# CIRCULAIRE TECHNIQUE PIECES DETACHEES

EDITION <b>08</b>		du 15/9/70		concerne la modification N°▷			00087		
ORGANES de BASE et TYPES d'ORGANE modifiés	▶	00	262

Suspension arrière moteur, châssis C.A. et C.S.A.

NOUVEAU MONTAGE SUSPENSION ARRIERE MOTEUR

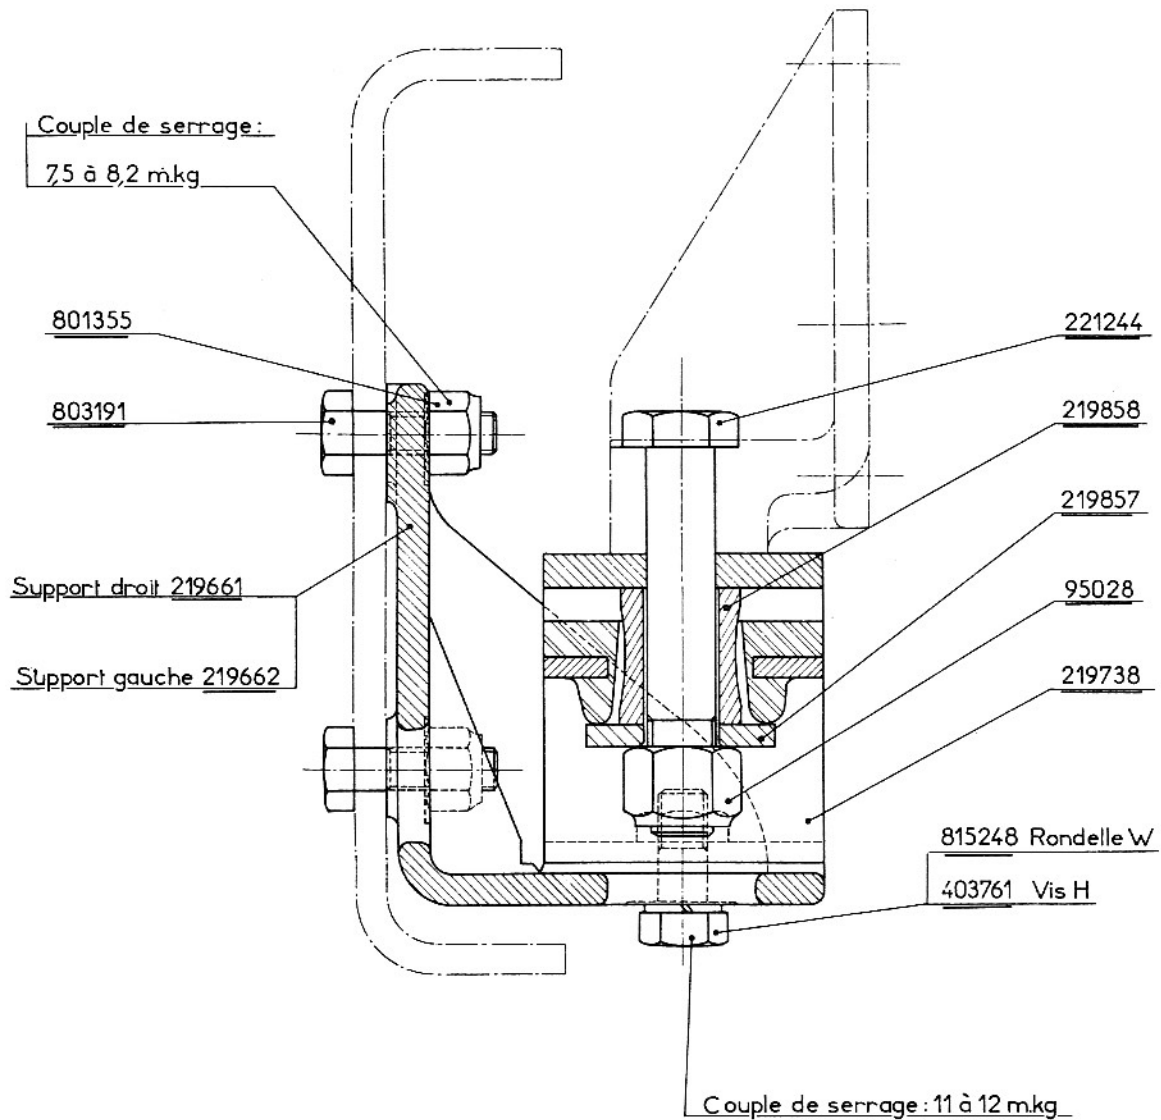
Unification de la suspension moteur sur les châssis équipés de prise de mouvement continu.

A épuisement des anciens supports, seuls les nouveaux seront fournis, mais il faudra faire le nouveau montage.

Nota: Pour les fixations supérieures du côté droit seulement, les têtes de vis devront être obligatoirement mises à l'intérieur du châssis suivant dessin.

232639	Support AR gauche	1
232638	Support AR droit	1
232635	Élément élastique	2
235301	Entretoise épaulée	2
232637	Rondelle de butée	2
